## - GENEHMIGUNGSENTWURF - 1. Änderungsverfahren

Unterlage Nr.: 07  
Blatt Nr.: 6a  
Hessen ID: 04287-89

**Neubau der B 254 zwischen Lauterbach / Maar u. Großwiesen / Mül**  
Straße: B 254 OU Lauterbach und Wartenberg  
Beginn: zw. NK 5322/023u.NK 5322/024 km  
Ende: zw. NK 5322/021u.NK 5423/042 km

LAGEPLAN  
(mit Bauwerksnummern)  
Maßstab: 1:1000

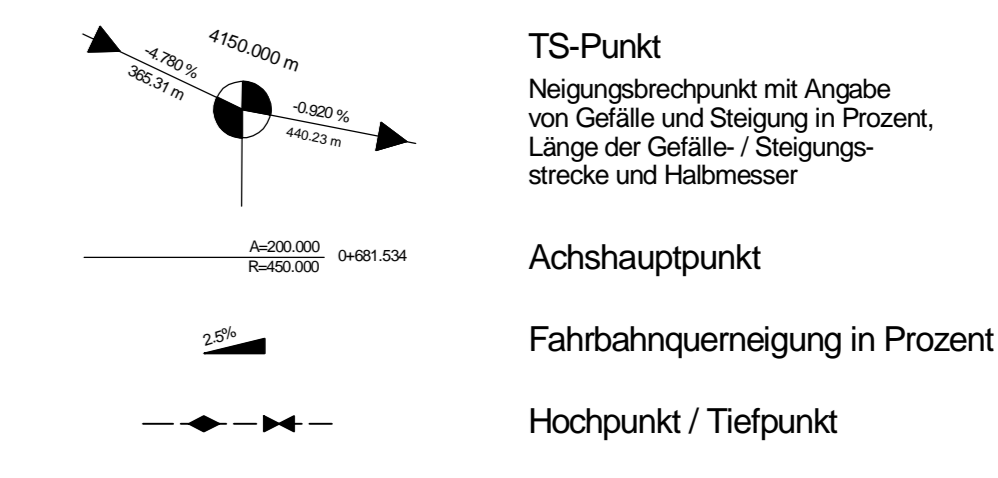
a	Entwurf der Wirtschaftswegüberführung (Bw. 10) inkl. Zufahrtsrampe bei Stat. 5+425. Neue Baustreife südlich der Bahnlinie. Entwässerungslösung aktualisiert (RRB 'G' + 'H' + 'I', Durchlass 9). Kaskaden aktualisiert.	02/2016	Kaiser/Kramer
Nr.:	Art der Änderung:	Datum:	Zeichen:
